Commissione Tecnica di Verifica dell'Impatto Ambientale – VIA e VAS

Parere n. 855 del 9 ottobre 2023

Progetto	<i>Verifica di assoggettabilità alla VIA</i> Lavori d'ampliamento del Molo Norimberga del porto di Messina ID_VIP 9988
Proponente	Autorità di Sistema Portuale dello Stretto

Fig. 8 Profilo stratigrafico del Molo di Norimberga

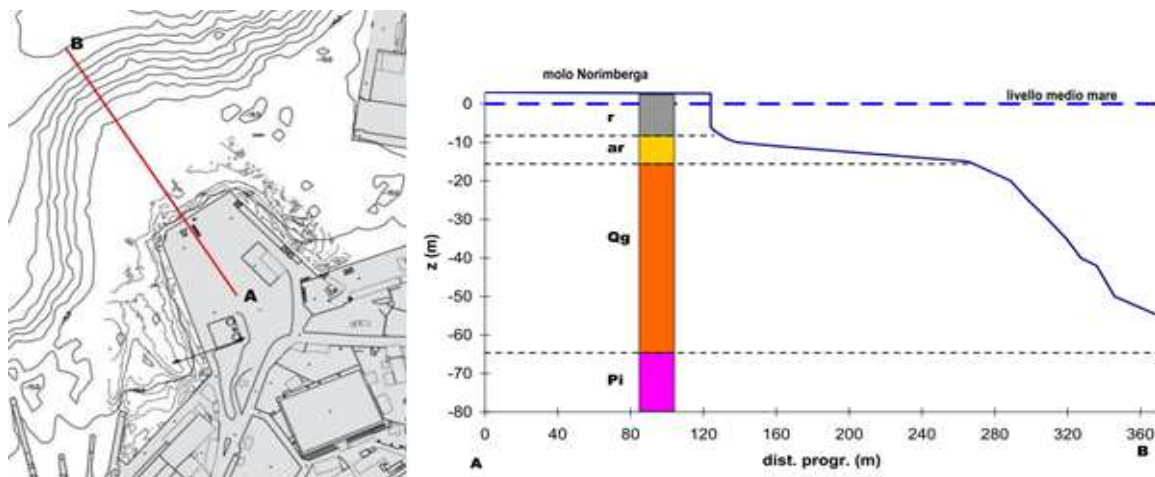
- Il Proponente ha illustrato le caratteristiche geologiche dei terreni dell'area di progetto, grazie anche a studi precedenti, e ha definito l'azione sismica di progetto in accordo alla Normativa vigente, con cui eseguire il dimensionamento e le verifiche geotecniche e struttura. Coerentemente con il livello di indagine disponibile sui terreni individuati nel sottosuolo è stata definita la pericolosità sismica di base e la verifica a liquefazione in accordo con la normativa vigente.
